**Commission économique pour l'Europe****Comité des transports intérieurs****Forum mondial de l'harmonisation  
des Règlements concernant les véhicules****174<sup>e</sup> session**

**Accord de 1958 :****Examen de projets d'amendements à des Règlements  
existants, proposés par le GRB****Proposition de complément 3 à la série 03 d'amendements au  
Règlement n° 51 (Bruit des véhicules des catégories M et N)****Communication du Groupe de travail du bruit\***

## Complément 3 à la série 03 d'amendements au Règlement n° 51 (Bruit des véhicules des catégories M et N)

« Figure 2 : Diagramme de décision pour vérifier la nécessité d'un essai de conditionnement du système de silencieux »

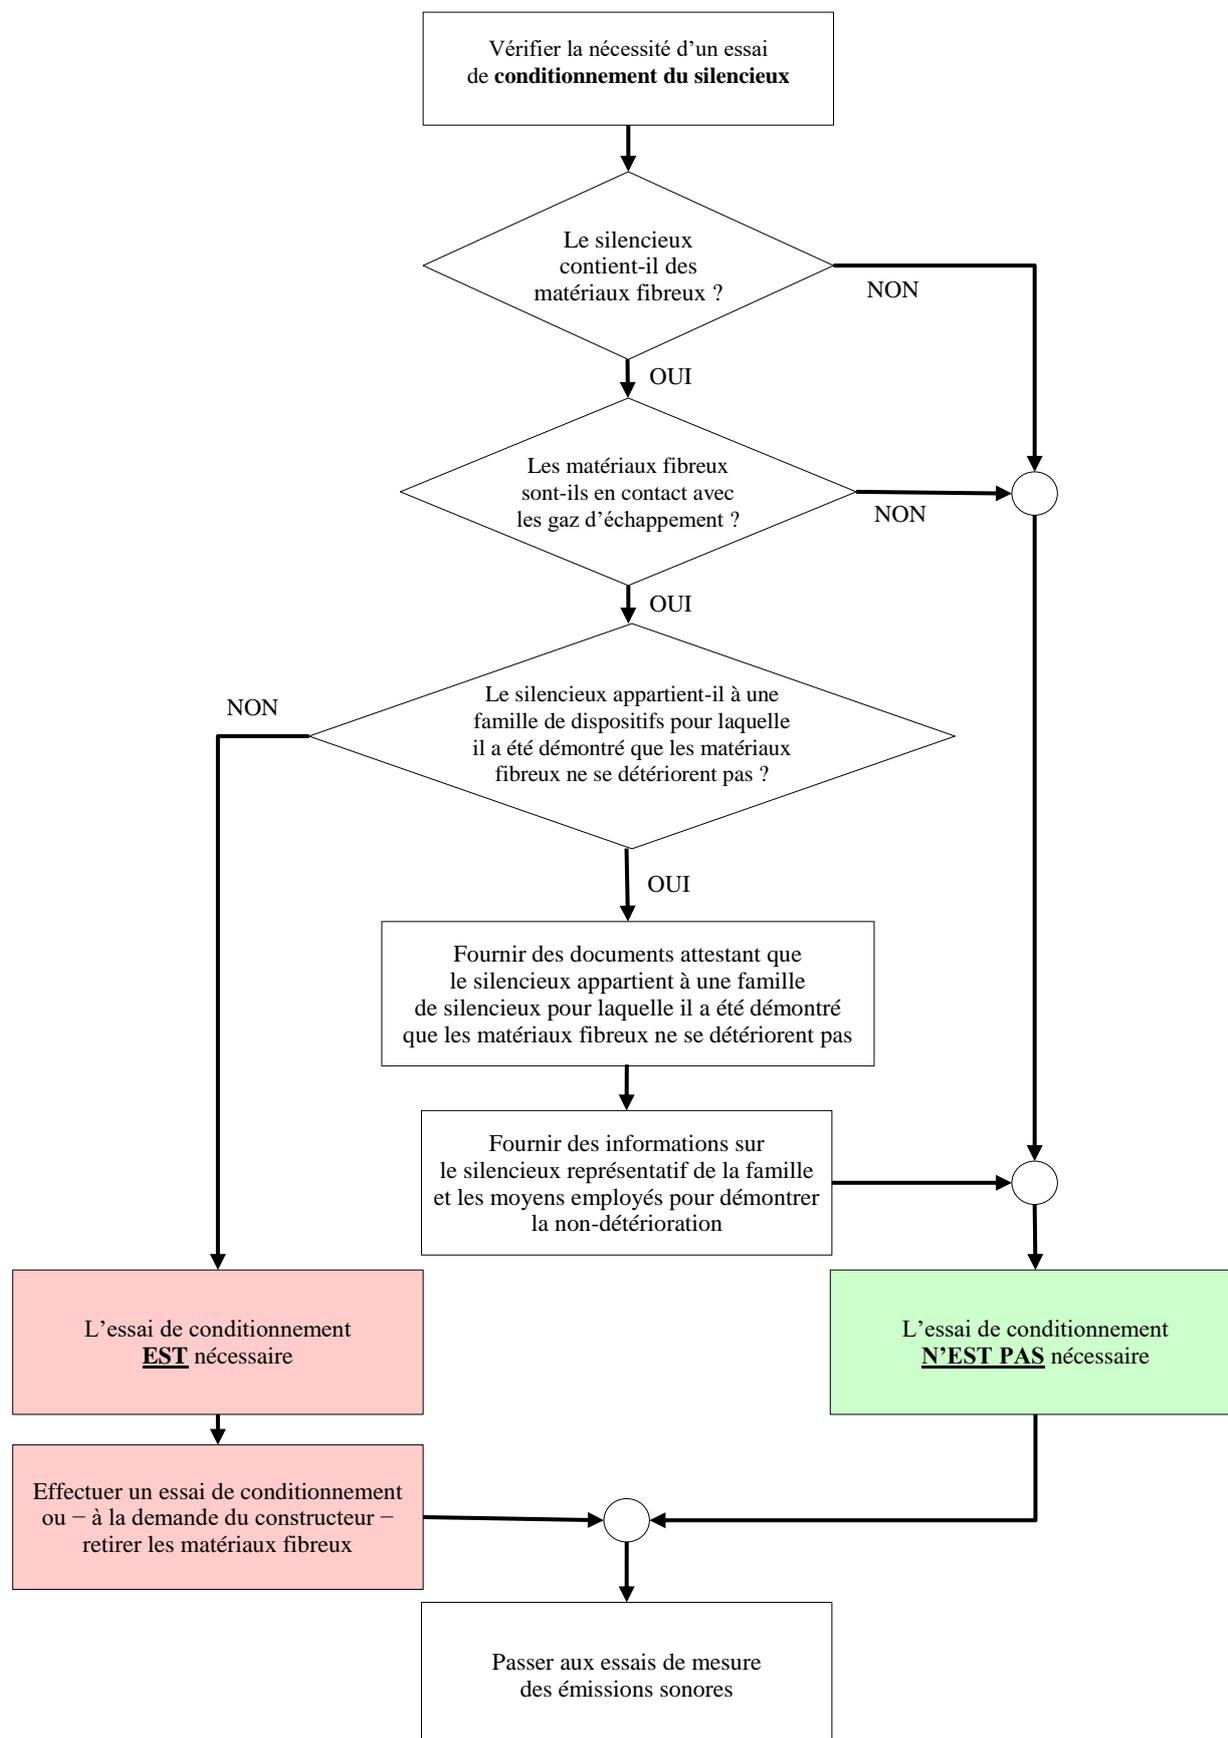
Appendice, ajouter un nouveau diagramme de décision libellé comme suit :
